INFORME DE HITO DE CONTROL N° 022-2025-OCI/0741-SCC

"MEJORAMIENTO DEL SERVICIO EDUCATIVO DE LA I.E.S. LAS MERCEDES DE LA CIUDAD DE JULIACA – DISTRITO DE JULIACA - PROVINCIA DE SAN ROMÁN - DEPARTAMENTO DE PUNO"

HITO DE CONTROL N° 4
AVANCE DE EJECUCION DE OBRA AL SEXTO MES

Figura n.° 1
Comparativo de avance físico programado Vs avance físico real

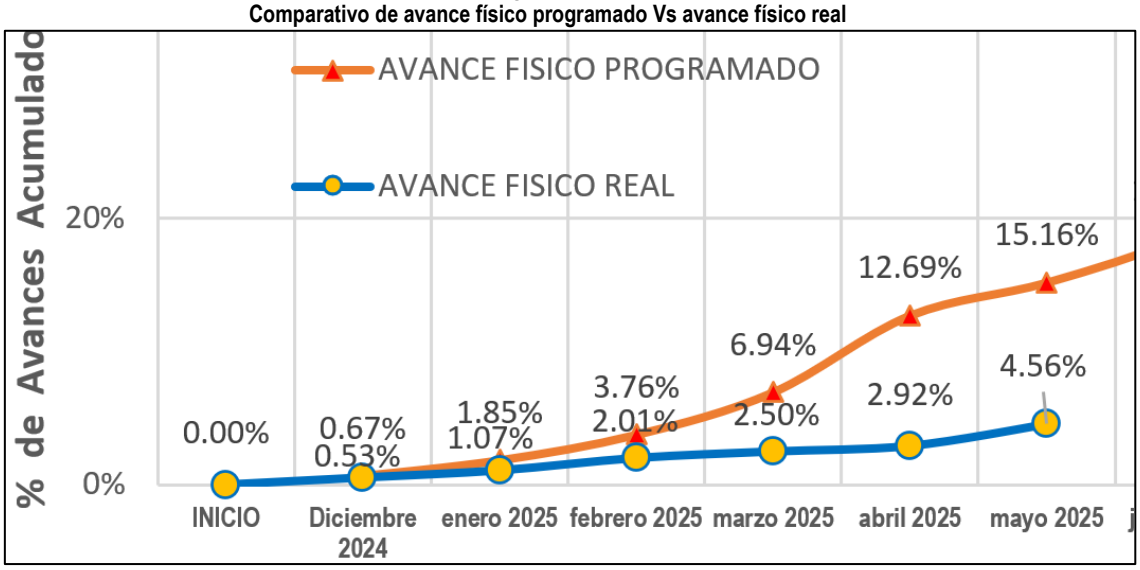
Es así, que según el informe mensual n.° 6 correspondiente al mes de mayo de 2025, adjunto a la carta n.° 001-2025/GRP/SGO-R-CUI-2385673 de 13 de junio de 2025 emitido por el residente de obra, y que contó con la conformidad del supervisor de obra mediante informe n.° 000042-2025-GRP/GRI-S-CUI-2385673 de 18 de junio de 2025, se advierte que el avance físico real de la obra al mes de mayo de 2025 fue de 4,56%, siendo que el avance programado al referido mes por 15,16%,de lo cual se desprende que la obra estaría retrasada en 10,60% (15,16% - 4,56%).

No obstante, las partidas del expediente adicional de obra n.° 1 habrían sido ejecutadas en el plan de contingencia y en los bloques n.°s 06 y 18 durante los meses de diciembre de 2024 hasta enero del 2025[4], lo cual permite colegir que los avances físicos programado en los citados meses no incluyeron la modificación del presupuesto base y el avance físico real tampoco fueron valorizados en su oportunidad, tal como se ilustra en la siguiente figura.
